改善箇所説明図

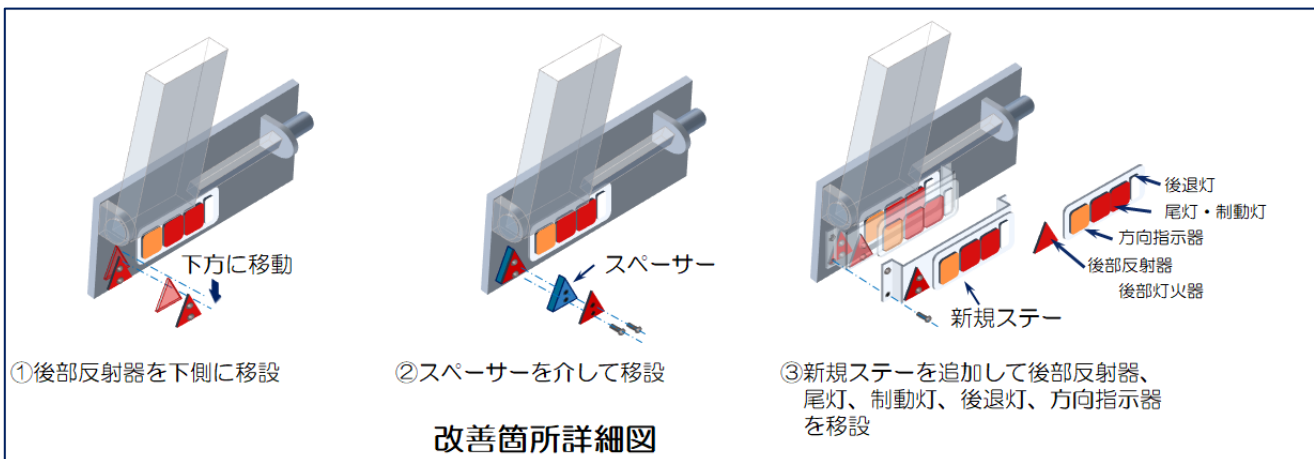
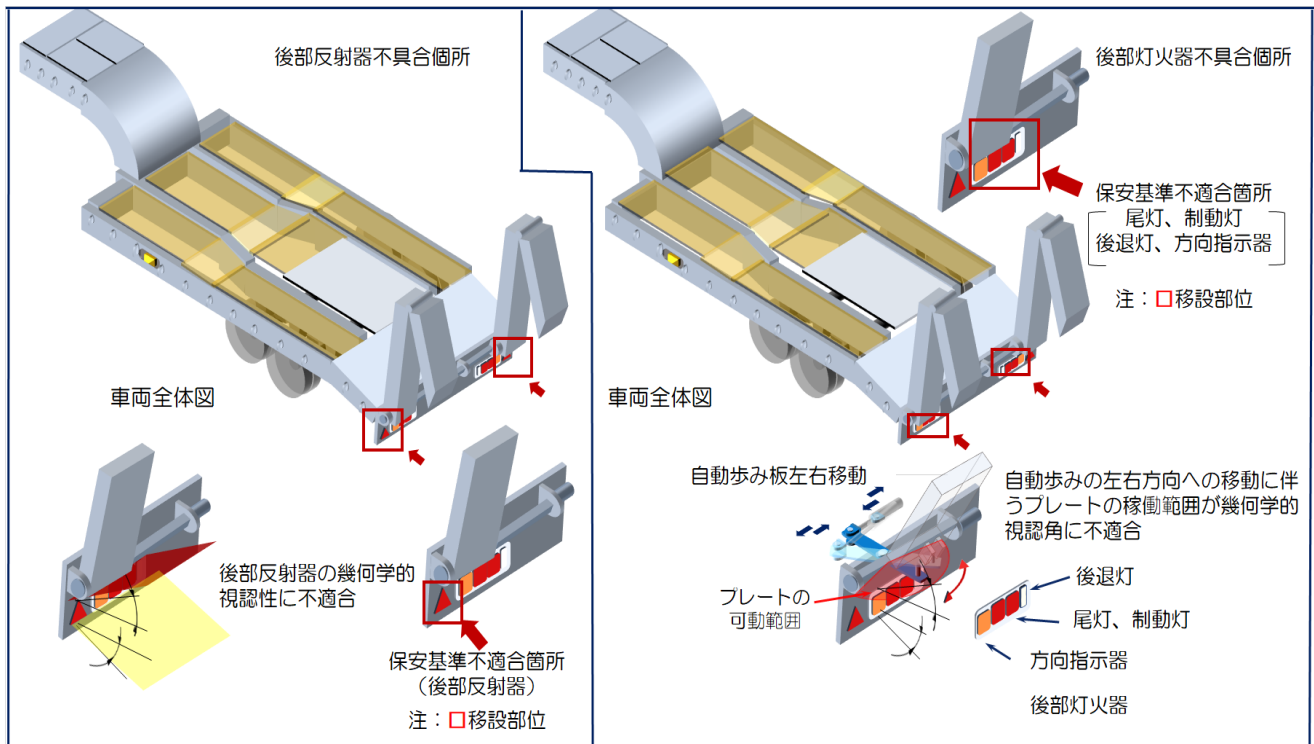
セミトレーラの後部灯火器（尾灯、制動灯、後退灯、方向指示器）および後部反射器において、設計検討が不十分なため、後部灯火器および後部反射器の幾何学的視認性が保安基準に適合しないおそれがある。

全車両、灯火器および反射器の幾何学的視認性が保安基準に適合しているかどうか点検を行い、保安基準に適合しない灯火器および反射器については、適切な位置に移設する。また、一部の車両においてはスパース、あるいは新規ステーを取り付け、適切な位置へ移設する。

作業完了の識別のため、製造銘版付近に青色丸ステッカーを貼り付ける。
